RÉPONSES AUX QUESTIONS DES INTERVENANTS RECUEILLIES LORS DE LA SÉANCE D'INFORMATION PUBLIQUE DU BAPE AYANT EU LIEU LE 3 MAI 2011 À LONGUEUIL

DANS LE CADRE DU PROJET DE CONSTRUCTION DU BOULEVARD MOÏSE-VINCENT PAR LA VILLE DE LONGUEUIL – DOSSIER 3211-05-421

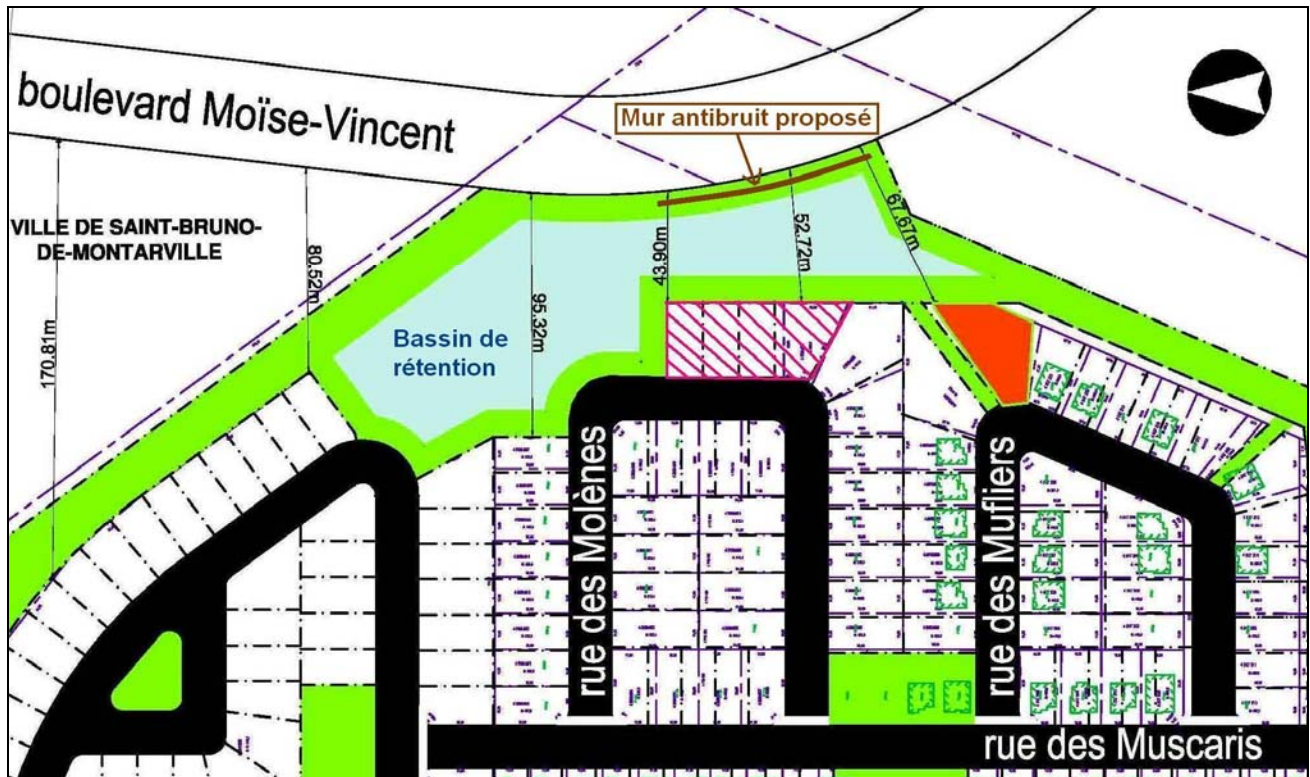
Quelle est la distance minimale entre le futur boulevard et les nouvelles résidences qui ont été construites depuis l'étude d'impact préparée en 2007 dans le secteur Projet Chantignole ?

Quel est l'impact sur l'ambiance sonore de pour ces résidences et le cas échéant, quelles sont les mesures d'atténuation proposées ?

La distance minimale entre les nouvelles résidences du projet Chantignole et le futur boulevard Moïse-Vincent sera de 43,9 mètres. Cette distance minimale s'applique pour le terrain d'une résidence située en bordure de la rue des Molènes.

Dans un premier temps, la comparaison entre les niveaux sonores actuels et les niveaux sonores projetés en 2017 permet de constater que les niveaux sonores perceptibles à partir de votre propriété (qui est illustrée en orange sur l'extrait de carte jointe) devraient augmenter sensiblement. En effet, les niveaux sonores existants dans le secteur de votre propriété sont de l'ordre de 55 dBA, alors que celle-ci se trouve entre les lignes de 55 dBA et de 60 dBA dans le cas des niveaux sonores projetés en 2017. À titre indicatif, une augmentation de 55 à 58 dBA sur un horizon de 10 ans serait qualifié d'impact « faible » sur la base de la grille d'évaluation de l'impact sonore du MTQ (annexe H de l'étude d'impact du projet).

Cependant, l'augmentation des niveaux sonores projetés en 2017 sera plus significative dans le cas de quatre propriétés situées en bordure de la rue des Molènes. Ces propriétés sont effectivement traversées par la ligne de 60 dBA et devraient être davantage affectées par une augmentation des niveaux sonores projetés. L'emplacement de ces quatre propriétés est illustré en rose dans la carte ci-dessous.

Dans le but de réduire les niveaux sonores qui seront perceptibles à partir de certaines résidences de la rue des Molènes et de la rue des Muffliers, la Ville de Longueuil ajoutera un écran anti-bruit d'une hauteur de 2,5 mètres entre l'emprise du futur boulevard Moïse-Vincent et le début de la pente du bassin de rétention prévu à l'arrière des terrains de la rue des Molènes. Étant donné que l'espace au sol est insuffisant pour l'aménagement d'un écran de type « talus », un écran anti-bruit de type « mur » sera installé.

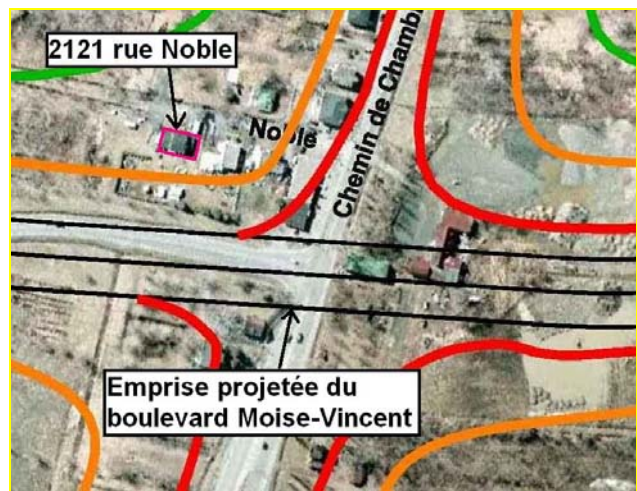
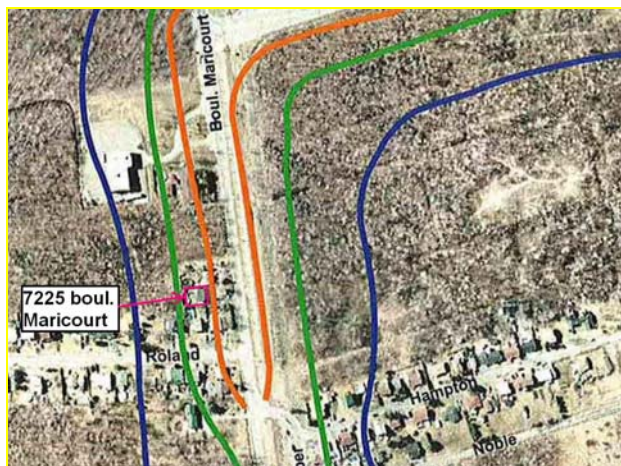
Quelle est la distance entre le mur antibruit et les résidences les plus proches à l'intersection du chemin Chambly et du boulevard Moïse-Vincent ?

D'après les résultats de l'étude sonore réalisée dans le cadre de l'étude d'impact sur l'environnement, l'emplacement des lignes de 55 et de 60 dBA correspondant aux niveaux sonores projetés en 2017 dans le secteur de la rue Noble est similaire à l'emplacement des lignes de niveaux sonores actuels. C'est ce qui explique qu'aucune mesure d'atténuation n'est prévue. En effet, les niveaux sonores actuellement perceptibles s'expliquent vraisemblablement par la présence d'un tronçon déjà construit du boulevard Moïse-Vincent. La comparaison entre les scénarios projetés et existants peut être faite à partir des deux cartes présentées ci-dessous.

De manière générale, la notion d'évaluation de l'impact d'un projet sur l'ambiance sonore d'un milieu est basée sur une comparaison entre les niveaux sonores actuels et les niveaux sonores appréhendés après la réalisation du projet. Un impact peut alors être identifié si les niveaux sonores appréhendés sont plus élevés que les niveaux sonores actuels. La mise en place de mesures d'atténuation telles qu'un mur anti-bruit vise généralement à faire en sorte que les niveaux sonores perceptibles après la réalisation d'un projet ne soient pas supérieurs aux niveaux sonores actuels.

Par ailleurs, dans le cadre de l'étude d'impact sur l'environnement, la Ville de Longueuil s'est engagée à réaliser un programme de suivi du climat sonore après la mise en exploitation du boulevard Moïse-Vincent. Ce programme de suivi consistera à réaliser des mesures réelles des niveaux sonores dans le but de valider les niveaux sonores projetés par modélisation. Si une problématique était constatée dans le cadre du programme de suivi, la Ville de Longueuil pourrait, au besoin, mettre en place des mesures d'atténuation additionnelles.

Niveaux sonores actuels

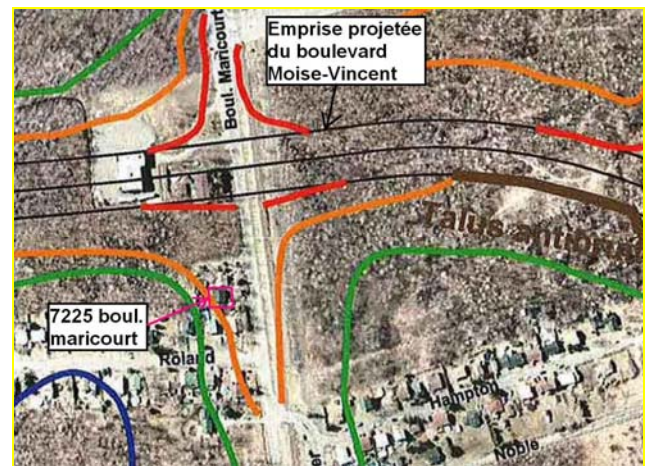
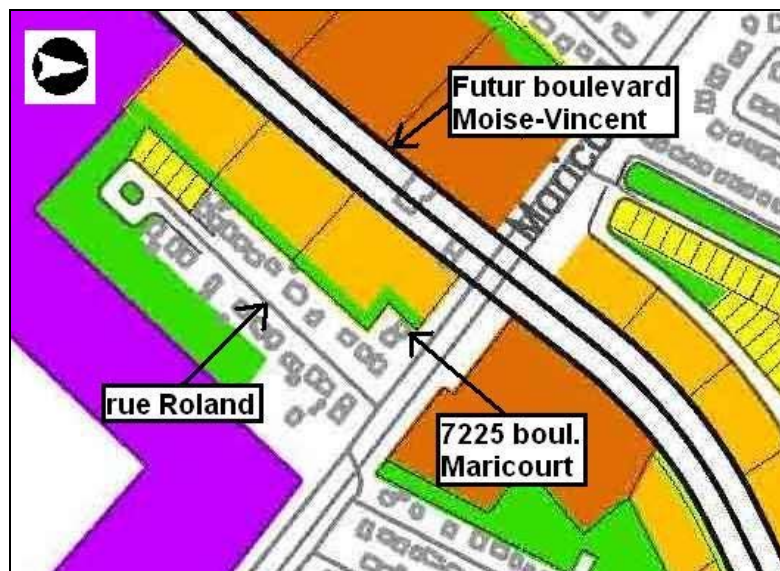
a) Est-ce possible de préciser, selon la cartographie de l'évaluation, le bruit occasionné par le futur boulevard sur les maisons les plus proches du secteur de la rue Roland ? Selon la carte jointe à l'étude, certaines résidences sont sur la ligne du niveau 60 dBA, mais aucune mesure d'atténuation n'est proposée ?

D'après les résultats de l'étude sonore réalisée dans le cadre de l'étude d'impact, la résidence située au 7225 boulevard Maricourt était exposée à des niveaux sonores estimés entre 55 et 60 dBA. Avec la réalisation du projet, la maison se trouve effectivement sur la ligne correspondant à 60 dBA dans un scénario projeté en 2017, ce qui suggère une certaine augmentation des niveaux sonores. La comparaison entre les situations actuelles et projetées peut être faite à partir des deux cartes présentées ci-dessous, lesquelles illustrent le secteur de l'intersection entre la rue Roland et le boulevard Maricourt.

Cependant, il importe de mentionner que le projet de prolongement du boulevard Moïse-Vincent devrait également s'accompagner de projets de développement résidentiels ou commerciaux en marge du nouveau boulevard. À cet égard, la simulation des niveaux sonores perçus en 2017 ne prend pas en considération la présence de bâtiments futurs puisque la configuration de ceux-ci n'est pas connue à ce jour. Dans le cas présent, une zone à vocation résidentielle a été prévue entre l'emprise du futur boulevard Moïse-Vincent et le secteur de la rue Roland, tel qu'illustré en jaune sur la figure ci-dessous.

La nature exacte de ces projets n'est pas encore établie à ce jour. En effet, l'évaluation de ces projets de développement sera effectuée ultérieurement, lorsque des promoteurs entreprendront des démarches auprès des instances publiques. Cependant, il est probable que des bâtiments soient éventuellement construits sur ces propriétés. La présence de ces bâtiments pourrait ainsi jouer le rôle de barrière anti-bruit, ce qui aura pour effet d'atténuer les niveaux sonores perçus sur votre propriété, ainsi que sur toutes les propriétés situées le long de la rue Roland.

Par ailleurs, dans le cadre de l'étude d'impact sur l'environnement, la Ville de Longueuil s'est engagée à réaliser un programme de suivi du climat sonore après la mise en exploitation du boulevard Moïse-Vincent. Ce programme de suivi comprendra ainsi une campagne de mesures sur le terrain et inclura une station de mesure dans le secteur de votre propriété (7225 boulevard Maricourt). Les résultats du programme de suivi permettront dans un premier temps à la Ville de Longueuil de valider les niveaux sonores estimés dans le cadre de l'étude d'impact et, dans un deuxième temps, de mettre en place, au besoin, des mesures d'atténuation additionnelles dans le secteur.
